בית ספר מקיף י"א

שוחם 2 אשדוד רובע יז

סיכום מבדק שנתי-מבדקי בטיחות מנהל חינוך

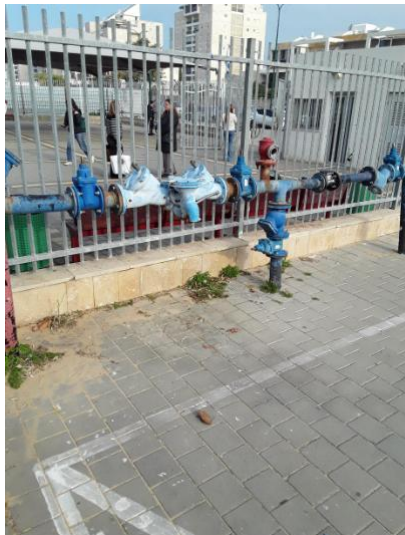
לא יהיו מפגעי תשתית בבניין ובכיתות ובפרט סדקים במבנה, רצפות שקועות, 1-חצר חיצונית-גמל מים עם אלמנטים בולטים - - -
8: 02 5.10-26/2/2023 מפגעים קבועים וניידים.- סימני רפיון (כגון "בטן") בתקרות תלויות ומפגעי תשתית אחרים

לא יהיו מפגעי תשתית בבניין ובכיתות ובפרט סדקים במבנה, רצפות שקועות, סימני 1-שכבה ו יציאה לפטיו-ריצוף שוקע- - -
8: 06 5.10-26/2/2023 מפגעים קבועים וניידים.- רפיון (כגון "בטן") בתקרות תלויות ומפגעי תשתית אחרים

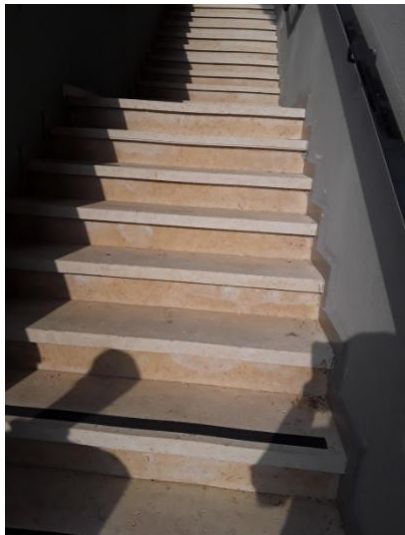
לא יהיו מפגעי תשתית בבניין ובכיתות ובפרט סדקים במבנה, רצפות שקועות, סימני רפיון (כגון 1-חצר שכבה י-ריצוף שוקע- - -
8: 14 5.10-26/2/2023 מפגעים קבועים וניידים.- "בטן") בתקרות תלויות ומפגעי תשתית אחרים

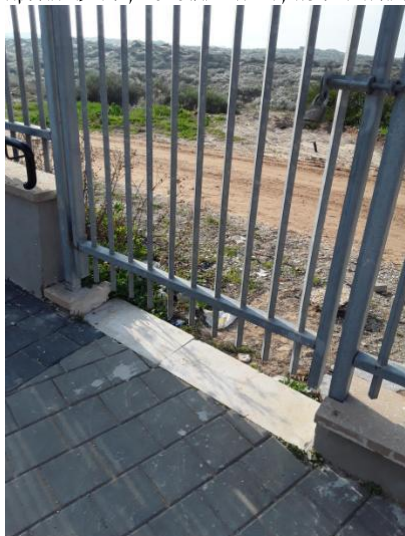
השבילים משערי הכניסה לבניין, דרכי הגישה והשטחים בחצר – כל אלה -2-מדרגות לשכבה יב-חוסר בפסים למניעת החלקה- - -
 8: 19 3.22-26/2/2023 שבילים-יהיו סלולים או מרוצפים או כבושים, ללא מהמורות ובליטות, ופניהם מחוספסים, למניעת החלקה

יוגדר שטח לרכב חירום כולל דרך גישה מתאימה וללא -1-שער חירום לכוון דרום-גטבה השער מעל הקרקע כ 20 ס"מ- - -
 8: 24 3.16-26/2/2023 ארגון החצר-מכשולים מהשער המיועד

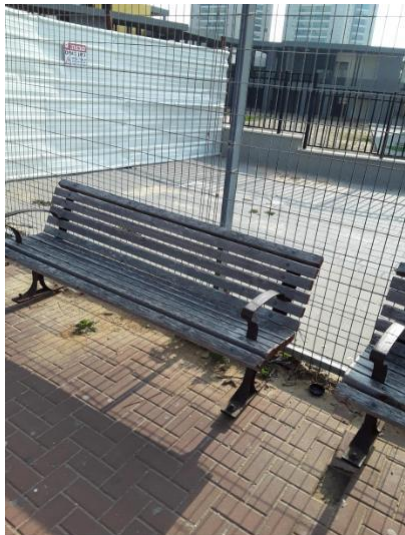
קירות האולם וחומרי הגימור יהיו חלקים וללא בליטות עד לגובה של 2 מ' -1-מגרש כדורסל/רגל-עמודי סל ללא מיגון- - -
 8: 27 11.4-26/2/2023 קירות-מהרצפה. הפינות של הקירות והעמודים שבהן יהיו קטומים

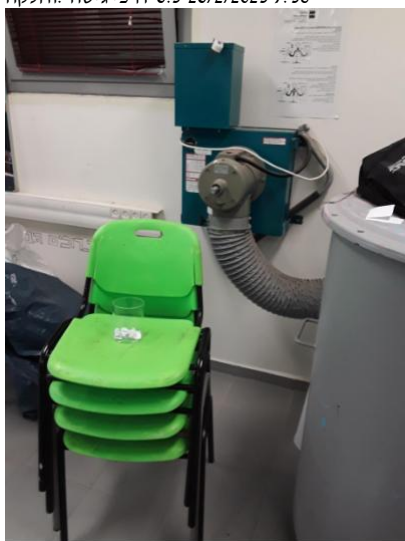
-מפסקים ושקעים.-כל אביזרי החשמל יהיו שלמים ומקובעים למקומם-2-שכבה ח קומה ב-ארון חשמל בפרוזדור ללא שילוט- - -

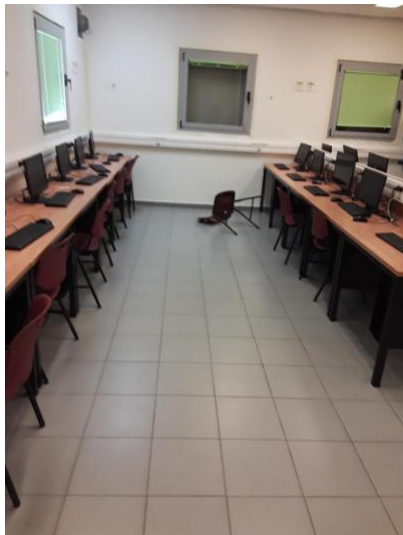
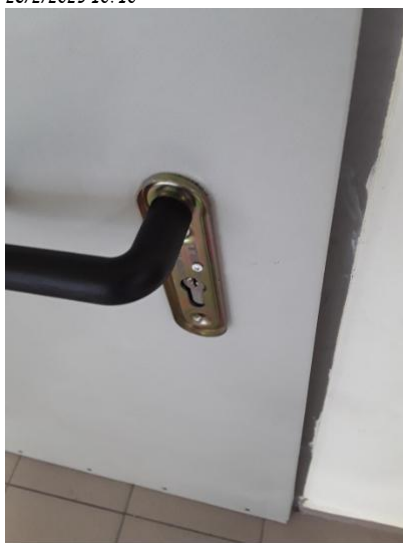
ציוד הכיבוי ומטפי הכיבוי יהיו שלמים, תקינותם ומקומם בהתאם להוראת 1-מעבדת מחשבים-מעבדה ללא מטף כיבוי אש- - -
 4.4-ציוד ומטפי כיבוי אש-גילוי וכיבוי אש בהתאם לדרישות מכ"ר 523, יבדקו פעם בשנה לכל הפחות. בכל מוסד חינוכי ימצא מערכות גילוי וכיבוי אש בהתאם לדרישות מכ"ר 523
 26/2/2023 10: 10

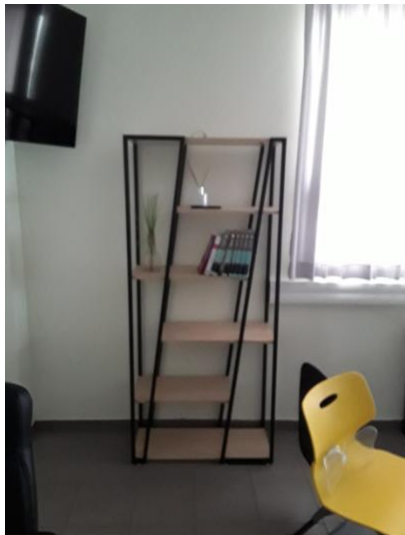
כנפי החלונות לא יבלטו לתוך הכיתה/ גן. כנפי החלונות לא יבלטו החוצה 1-מעבדה לכימיה-חלון פתוח לרווחה ללא הגבלה- - -
 5.14-26/2/2023 10: 27 חלונות סורגים-. כאשר סף החלון נמוכה מ 2 מטרים במידה ובולטים, יש לקבעם במצב פתוח
